REQUERIMENTO Nº 4000M/2025

ASSUNTO: solicitar atuação sobre rua cedendo devido a tubulação da Copasa

Nº 0177/2025 – GRUA

Referência / Assunto: Ofício 006/2025 - Encaminhamento de Requerimento - Santos Dumont/MG

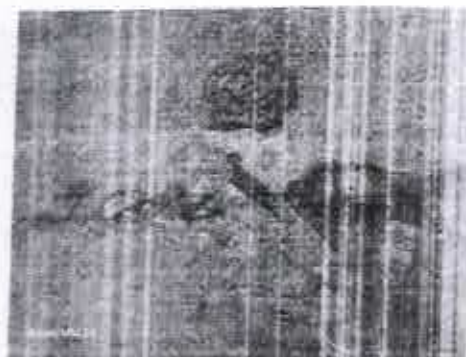
O asfalto está cedendo na esquina da Rua Vereador João Venâncio dos Reis com a Rua dos Ferroviários, localizada na divisa bairros Vila Esperança e Quarto Depósito. De acordo com moradores, em menos de 2 anos, é a 4ª vez que isso acontece. O afundamento se deve à problemas na tubulação de água. Veja fotos:

Imagem 02: Recomposição em andamento

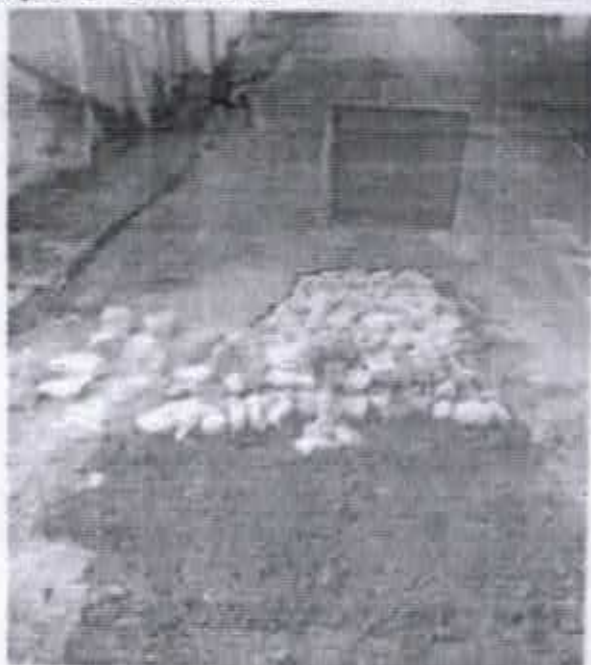
Identificamos uma rede de água pluvial com diâmetro nominal (DN) de 500 mm danificada, o que pode estar causando o abatimento da pavimentação no local. Segundo informações dos funcionários que atuam na área, durante um reparo anterior na rede de esgoto, a contratada da Copasa danificou a rede pluvial. Naquela ocasião, foi realizado um reparo provisório com uma emenda em rede DN 300.

Como o reparo inicial não atendeu plenamente às necessidades, a Copasa reabriu o local e realizou o reparo de forma adequada, substituindo a emenda por um tubo de concreto DN 500. Após a troca, o local foi reaterrado e pavimentado, conforme demonstrado nas imagens abaixo.
